Note technique
Modification de droit commun
Mars 2022

Cette note technique complète le courrier concernant l'avis du Syndicat mixte du PNR Avesnois.

Rappel des objets :

V. Landrecies : création d'un STECAL Ae1

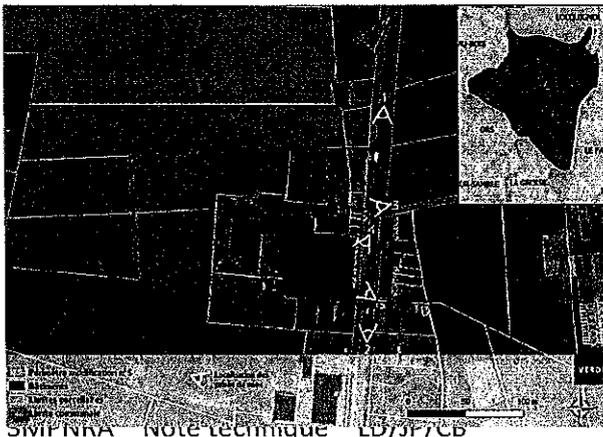
- Des vues plus lointaines devront être réalisées pour apprécier l'impact dans le paysage. Par exemple, il aurait fallu prendre un point de vue plus au nord à partir de la RD 934 (cf triangle orange ci-dessous) car un **impact visuel sera présent**. Il faudra donc une **intégration paysagère des nouvelles installations** par l'intermédiaire de franges boisées / de haies constituées d'essences locales (cf liste en annexe du règlement du PLUi de la CCPM). Il faudra également **respecter les préconisations de la fiche « Intégrer les bâtiments d'activités dont les exploitations agricoles » de l'OAP thématique pour la valorisation des axes paysagers structurants du Pays de Mormal** du PLUi de la CCPM.
- Maintenir les haies préservées au titre du L151-23 du code de l'urbanisme, voire en planter de nouvelles.

AVIS : La modification apportée au plan de zonage avec la création d'un secteur Ae1 sur la commune de Landrecies reçoit un avis **favorable sous réserve de la prise en compte des remarques** relatives à l'intégration paysagère des activités et à la réduction des impacts potentiels sur l'environnement **en mettant en place le coefficient de biotope par surface sur ce secteur à vocation économique situé au cœur d'une zone Ap.**
